Modulo per la presentazione delle osservazioni per i piani/programmi/progetti sottoposti a procedimenti di valutazione ambientale di competenza statale

ID: Codice procedura (ID_VIP/ID_MATTM):10844

Impianto per la produzione di energia elettrica da fonte eolica, costituito da 6 aerogeneratori della potenza complessiva di 37,2 MW, un sistema di accumulo da 25 MW e relative opere connesse in località "Rempillo" nel comune di Pitigliano (GR).

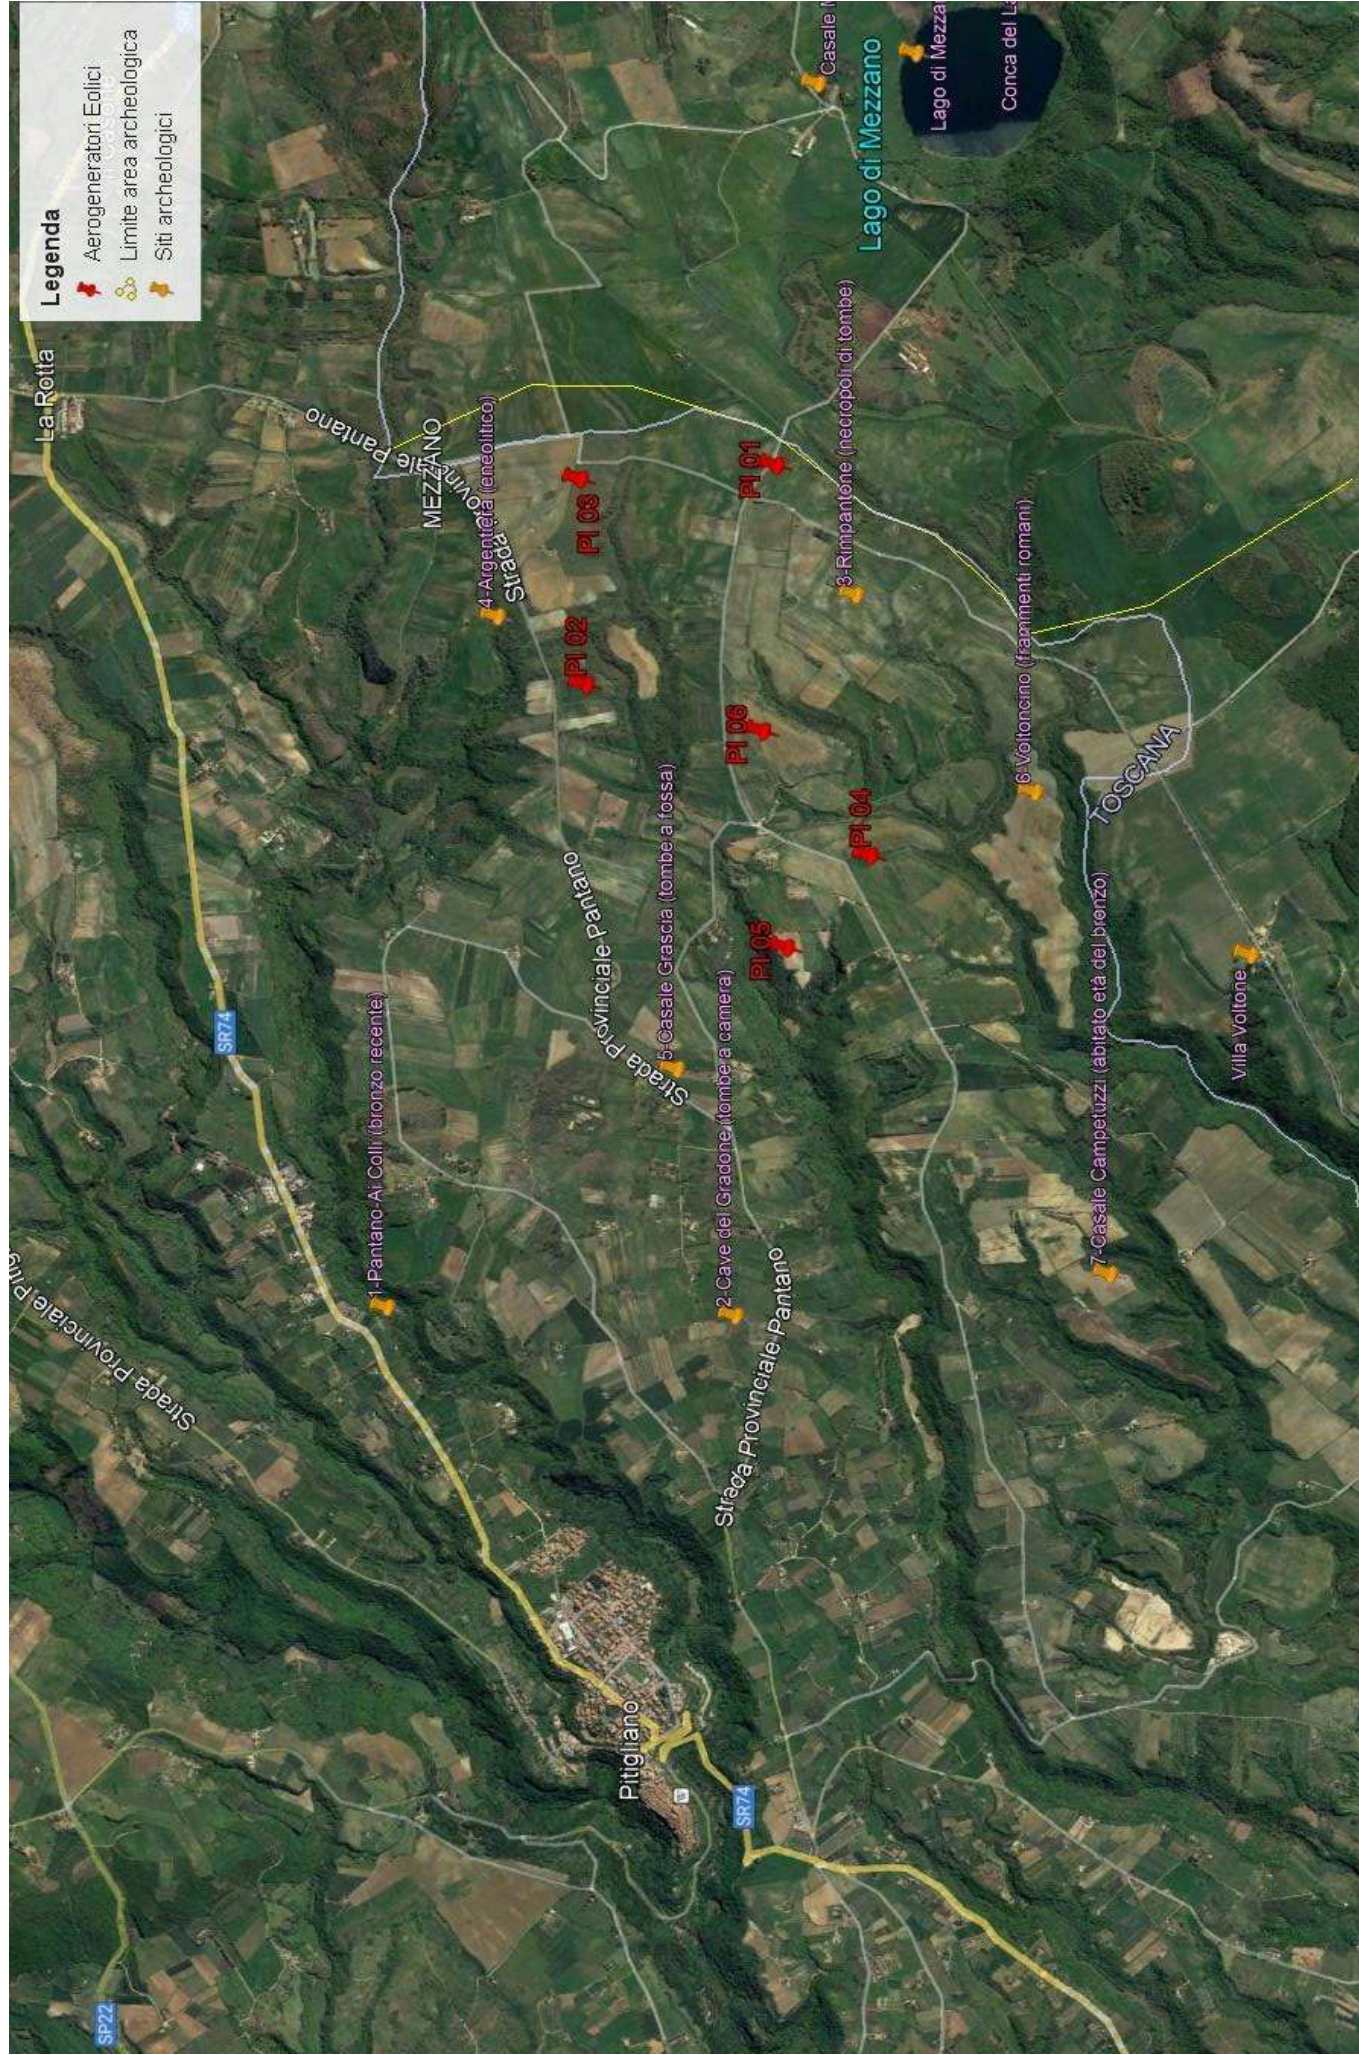
n.1 e n. 2 e sui Beni Culturali evidenziati nell' immagine n. 3 dell'Allegato alle presenti Osservazioni, per la collocazione delle pale P04 e P05 direttamente all'interno del perimetro di un'area archeologica e per gli impatti anche sull'area intermedia e vasta dei pregiati territori laziali della Tuscia settentrionale e in particolare di quelli del pitiglianese ricco di emergenze agricole, naturalistiche, storiche e archeologiche del periodo etrusco ma non solo, si chiede che venga negata l'autorizzazione all' insediamento dell'impianto eolico denominato "Rempillo".

- h) Le zone di interesse archeologico evidenziate nell'immagine n. 3 a cui si aggiungono anche l'importante abitato protostorico di Sorgenti della Nova e Ruder del Castello altomedioevale che si trovano a circa 4 km dalle aree in cui è stato progettato l'impianto eolico industriale. Poco più lontano i resti del castello medioevale "Morrone". Nell'area vasta le preziose necropoli eneolitiche (Poggi Alti) ed etrusche di Pitigliano, Sovana e Sorano. I pregiati prodotti agricoli come il vino bianco DOC di Pitigliano.

Analisi degli Impianti Eolici Esistenti e in Progetto

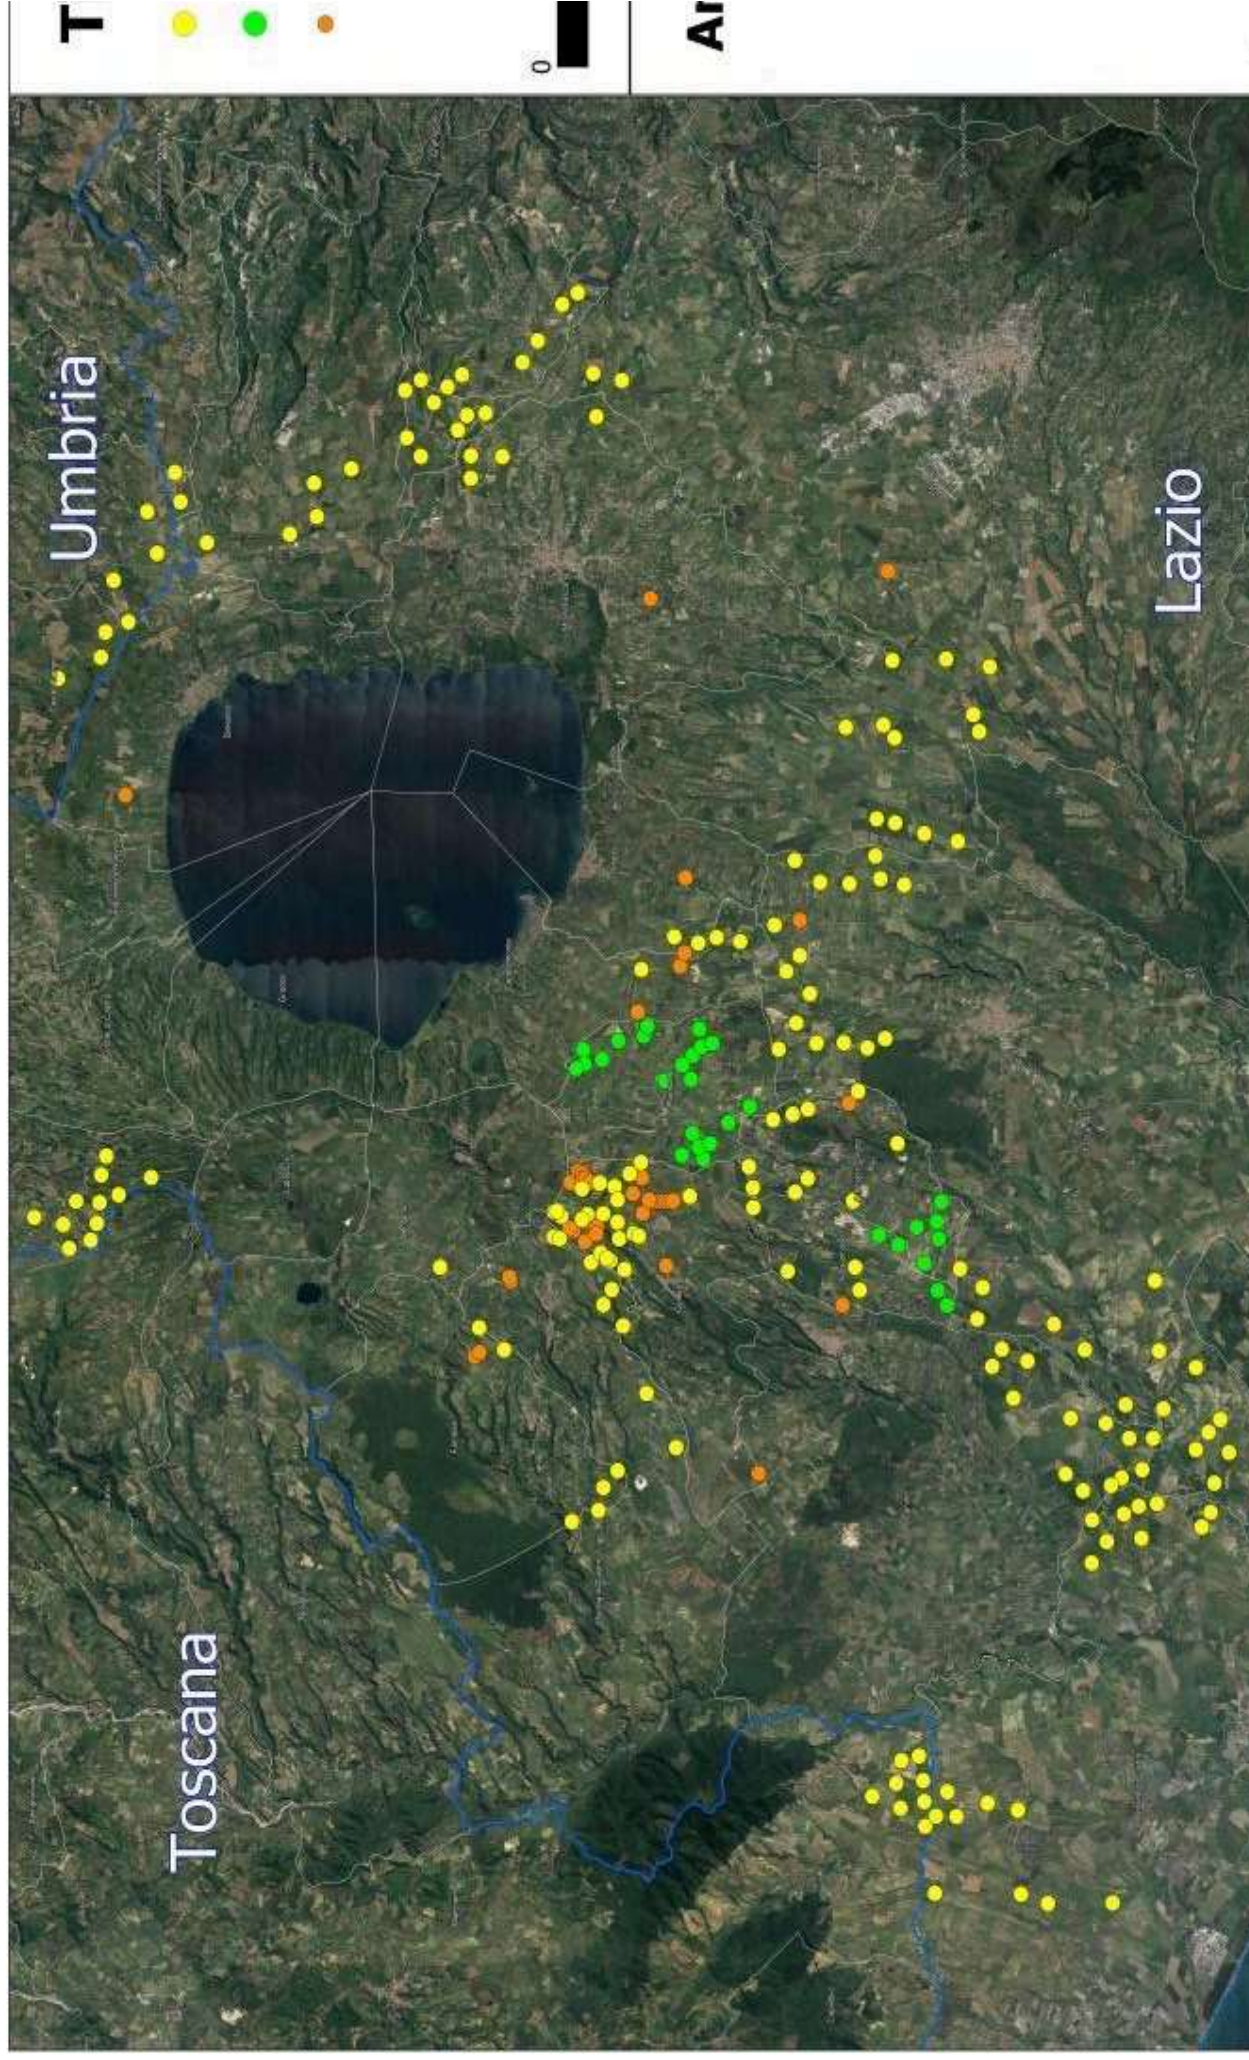
IL Decreto ministeriale dello Sviluppo economico del 10.09.2010, come già visto, attribuisce alle Regioni il compito di individuare le aree e siti non idonei alla installazione di specifiche tipologie di impianti". Mentre si scrive, le Regioni ancora non hanno potuto legiferare e vige il regime transitorio di cui all'art. 20 comma 8 del D.Lgs 199/2021. Tornando alle Linee guida, l'allegato IV dedica il paragrafo 3 agli impatti visivi e quelli sui Beni Culturali, Paesaggistici, Naturalistici e Culturali, ecc. Viene detto che la valutazione dell'impatto visivo dovrà essere effettuata tenendo conto "degli **elementi caratterizzanti e qualificanti il paesaggio**, effettuata alle **diverse scale di studio (vasta, intermedia e di dettaglio...**". Le analisi debbono non solo definire l'area di visibilità dell'impianto eolico industriale, **ma anche il modo in cui l'impianto viene percepito all'interno del bacino visivo**. Le analisi visive debbono inoltre tener in opportuna considerazione **gli effetti cumulativi derivanti dalla compresenza di più impianti**". Nella Relazione Paesaggistica e nello Studio di Impatto Ambientale prodotte dalla proponente non sono citati dei vincoli paesaggistici di notevole interesse pubblico ex articolo 136 del Codice dei Beni Culturali (Conca del Lago di Mezzano e territorio circostante e *"Ambito paesaggistico, geologico e geomorfologico dell'orlo della caldera di Latera ..."* già citati) e tantomeno viene detto che i sei aerogeneratori sono ubicati all'interno delle fasce buffers dei tre chilometri del primo vincolo nominato e di altri beni naturalistici, come già evidenziato, anche di interesse internazionale per l'avifauna. Come non vengono citati gli impianti eolici in progetto al MASE nel territorio di Valentano (ancora in verifica amministrativa), gli impianti del minieolico su territorio farnesano (3 Torri alte 60 metri) già installate in località Poggio del Crognolo (Farnese), l'impianto eolico industriale "Vallerosa" (7 aerogeneratori alti 200 metri e larghi 158 metri) in procedura VIA presso la Regione Lazio, gli impianti del minieolico già presenti a Valentano, Cellere e Piansano e i due progetti in procedura VIA alla Regione Lazio di 10 aerogeneratori complessivi alti 200 metri

nel Comune di Ischia di Castro. La valutazione del cumulo non prende neanche in considerazione gli impianti industriali di fotovoltaico e agrivoltaico in progetto a Valentano, Ischia di Castro, Cellere. L'impianto geotermico in procedura Via al MASE, progettato nella Caldera di Latera.

Analisi di Intervisibilità Cumulativa delle Pali

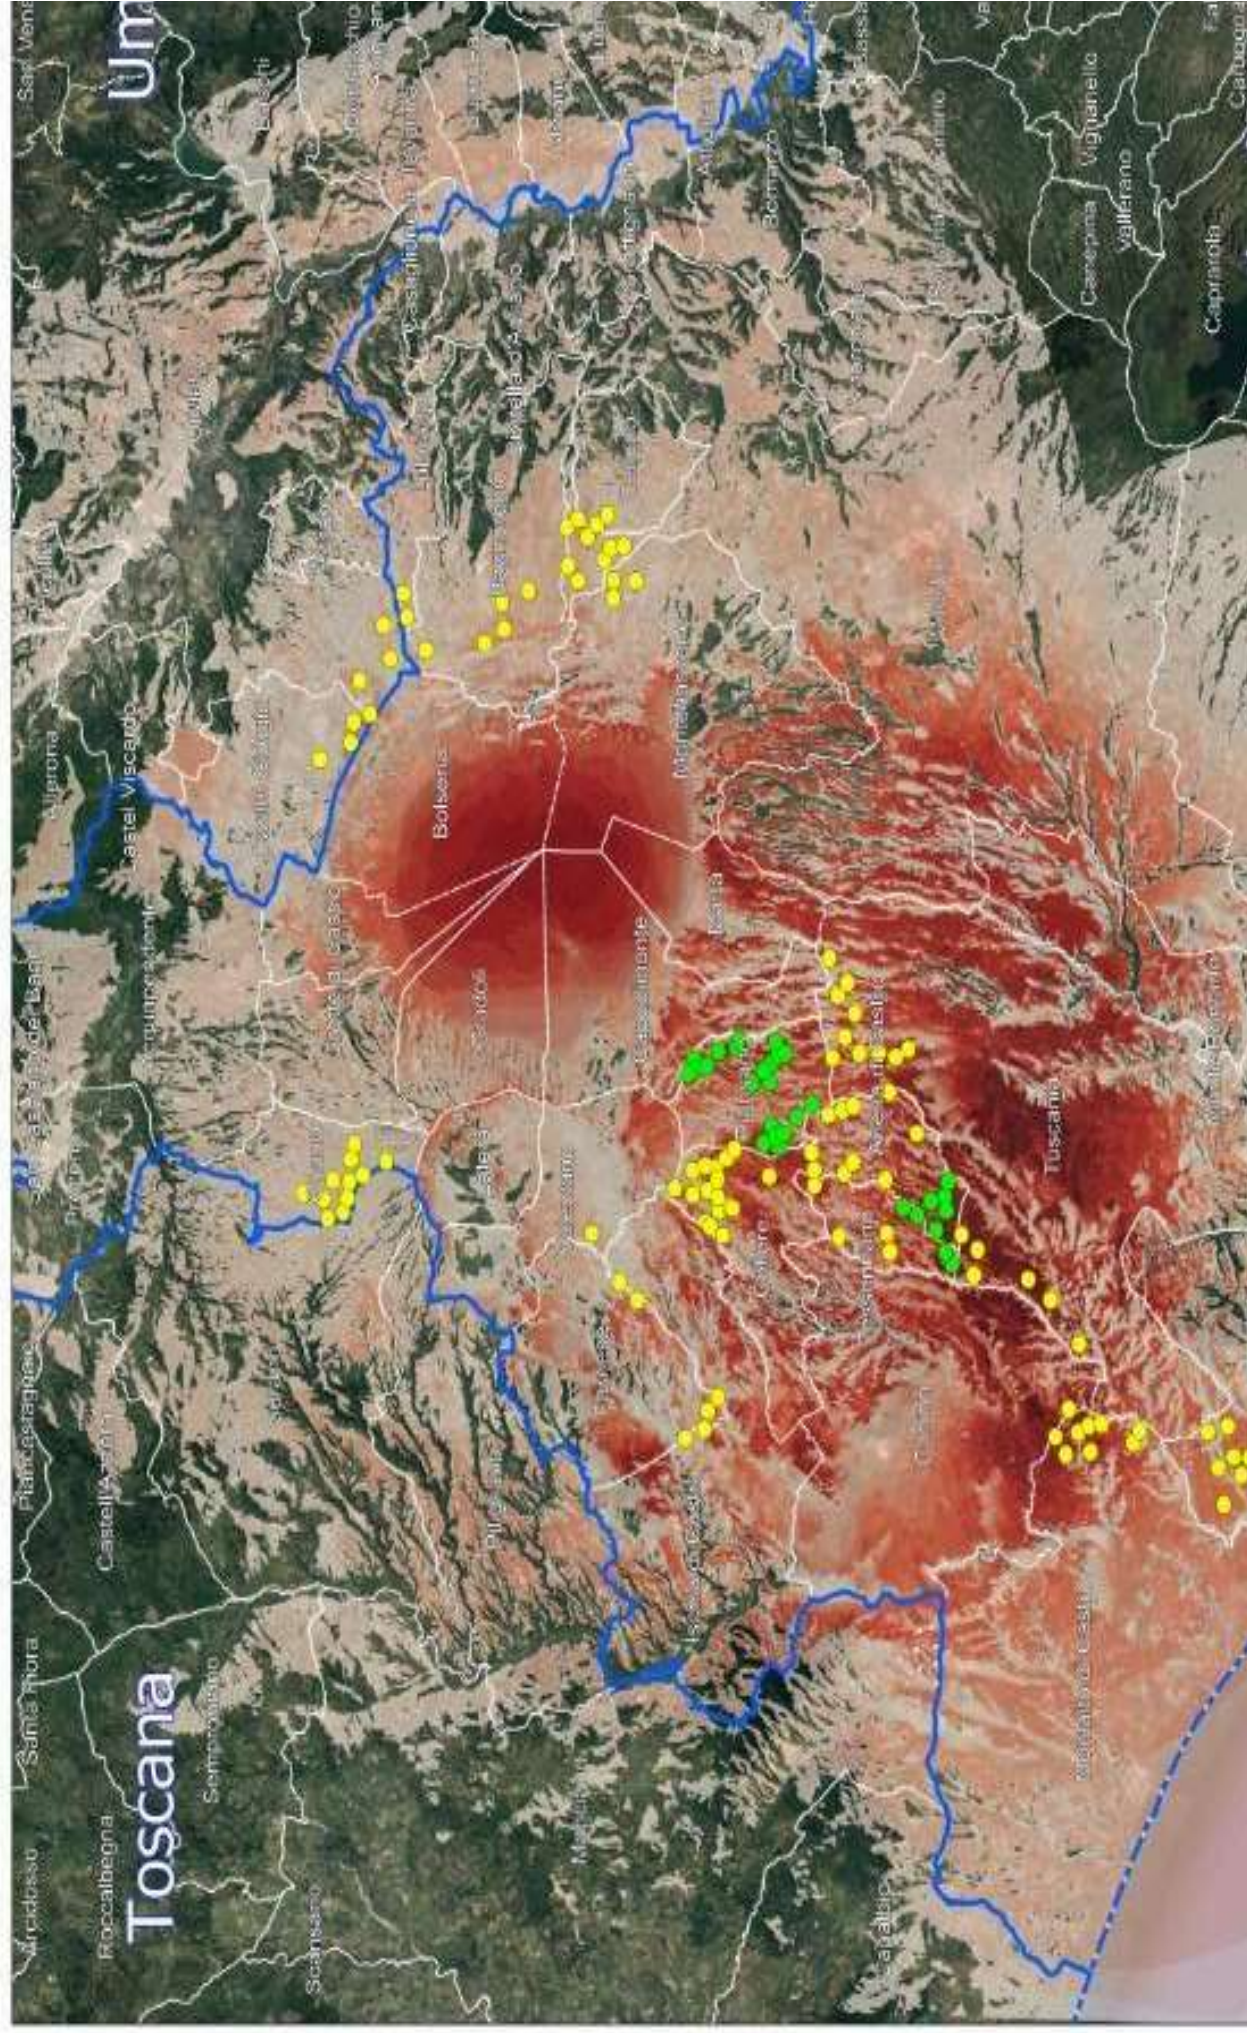
- Atmosfera
- Ambiente idrico
- Suolo e sottosuolo
- Rumore, vibrazioni, radiazioni
- Biodiversità (vegetazione, flora, fauna, ecosistemi)
- Salute pubblica
- Beni culturali e paesaggio
- Monitoraggio ambientale
- Altro: **IMPATTO VISIVO, CUMULABILITA' degli IMPIANTI e NOTEVOLE INTERVISIBILITA'.**
